Objet : WATERMAEL-BOITSFORT. Rue du Loriot, 36

Aménager l'intérieur d'une maison unifamiliale et maintenir les 2 fenêtres de toit du versant arrière de la toiture, régularisation..

Avis conforme de la CRMS

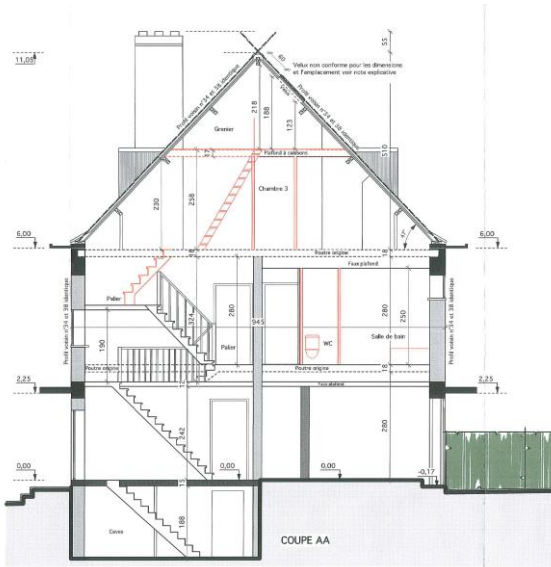
2. Travaux soumis pour avis conforme à la CRMS : La régularisation de deux fenêtres de toit de type velux datant des années 1999 dans le versant arrière de la toiture,

Le Plan de gestion patrimoniale du Logis-Floréal pour ce type de maison n'autorise pas le placement de fenêtres de toit si une lucarne est déjà sur le pan de toiture et si les velux sont placés dans la partie haute de celle-ci (chapitre C3.1). « Une fenêtre de toit n'est pas autorisée sur un versant de toiture qui avait originellement une lucarne. », « En tout cas, une fenêtre ne peut être implantée dans la moitié supérieure du toit. ». **La CRMS n'est pas favorable à la régularisation de ces fenêtres de toit placées sans se conformer au Règlement communal précité de 1989 et qui aujourd'hui ne respectent pas les principes généraux relatifs au placement de velux sur les toitures dans ce site classé (C3.1 du T02 du PGP : <http://patrimoine.brussels/liens/plans-de-gestion-patrimoniale/logis-floreal/prescriptions-techniques> pp 32-34).** La pièce grenier sur la mezzanine n'a en outre pas suffisamment de hauteur sous plafond pour être considérée comme une pièce habitable. Il n'est donc pas nécessaire d'éclairer cette pièce qui est considérée comme un grenier.
